TARKASTUSPÖYTÄKIRJA

Asiakas Talvivaaran Kaivososakeyhtiö Oy Talvivaara Sotkamo Oy
Diaarinumero KAIELY/5/07.00/2010
Kirjenumero
Aika 2.2.2011 09.00-10.30
Paikka Infrasuunnittelu Oy, Petäisenniska, Kajaani

Tarkastuksen aihe Vesi
Jäte
Tarkastuskäynti

MP1b-allas: Padon harjan korkeudet

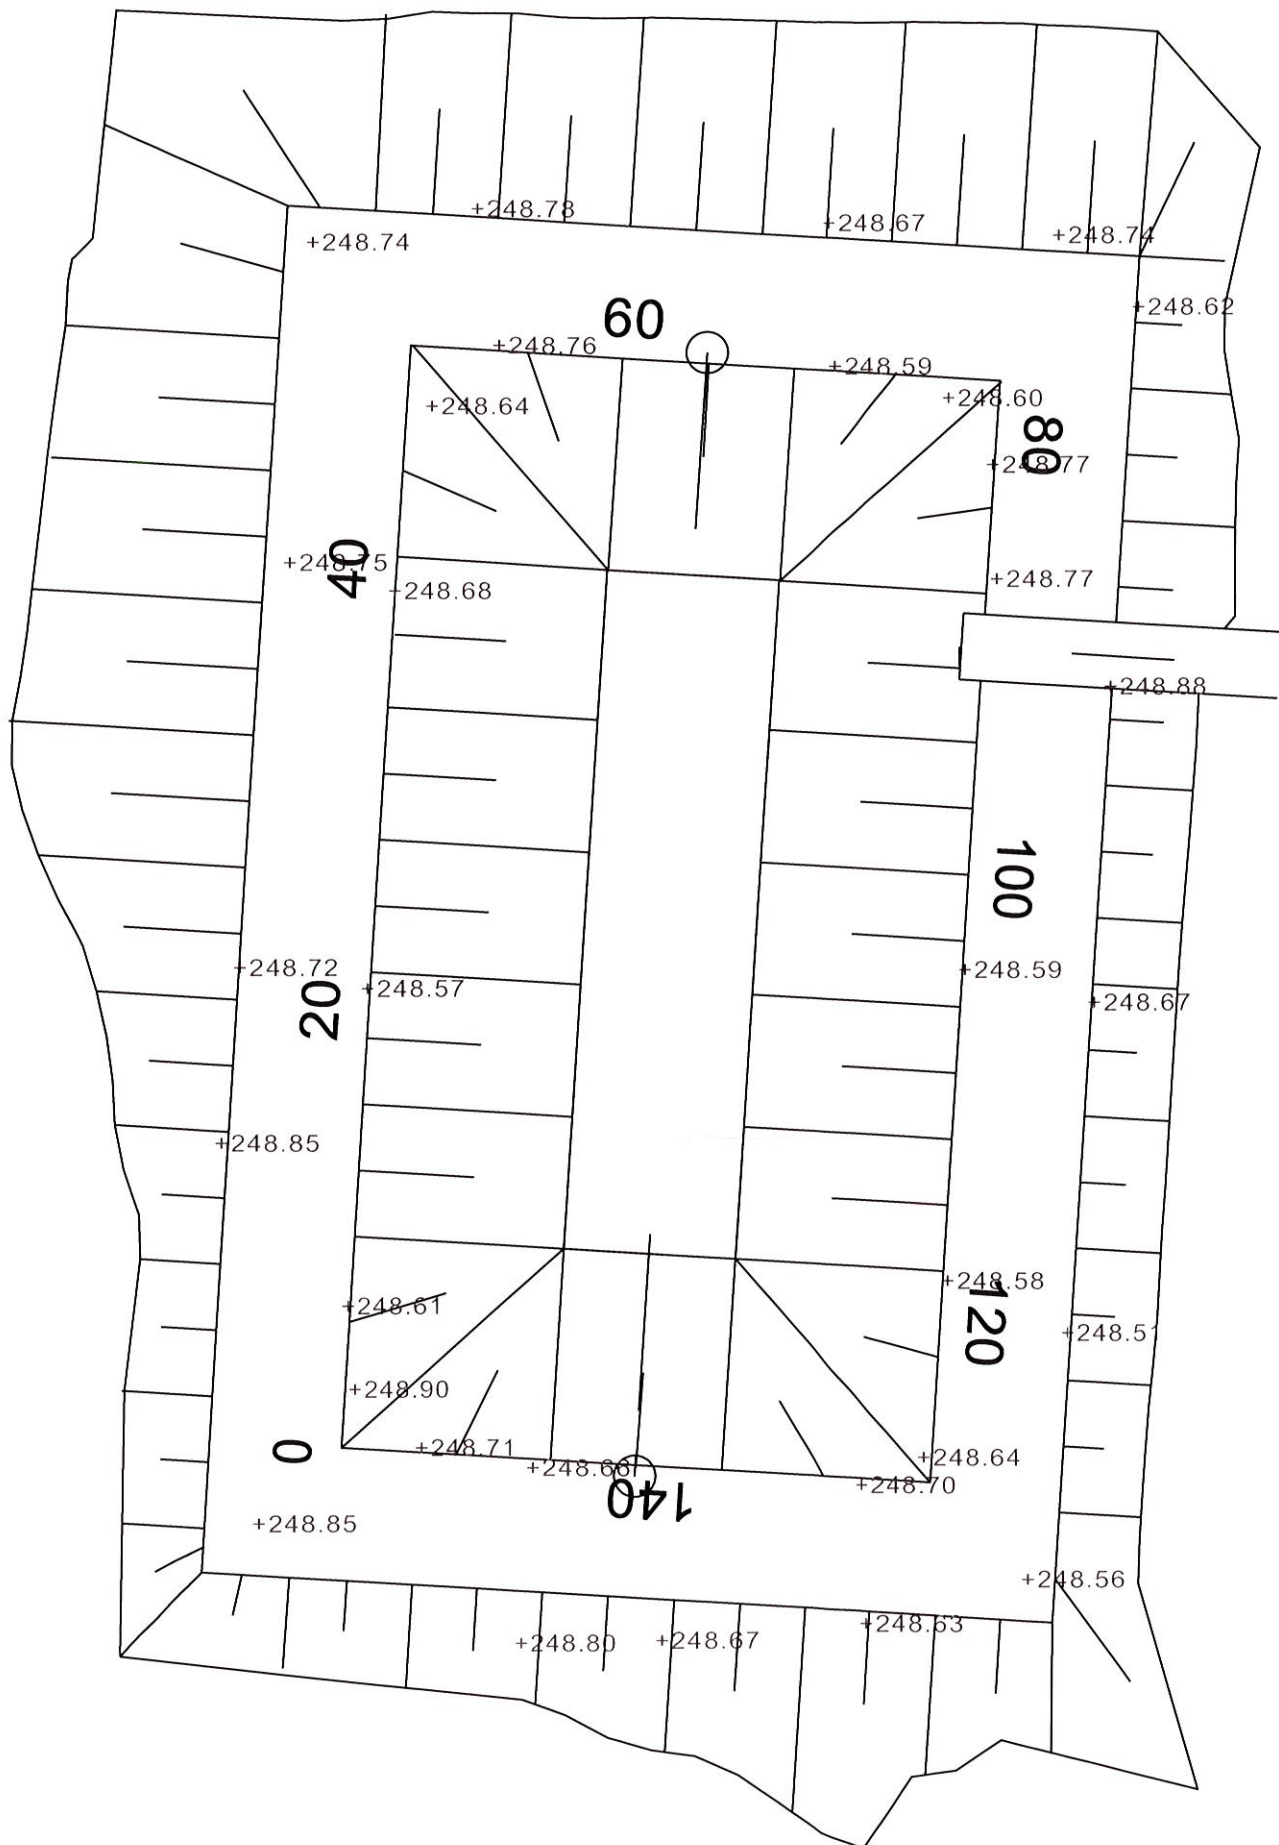
2.
Altaan MB1b osalta todettiin, että altaan yläreunan luiska on yhdessä kohden ulkoreunaltaan suunniteltua jyrkempi. Luiska joko loivennetaan suunnitelman mukaiseen luiskakaltevuuteen tai suoritetaan vakavuustarkastelu nykyisellä luiskakaltevuudella, jonka pohjalta päätetään jatkotoimenpiteistä.

Puutteva täyttö
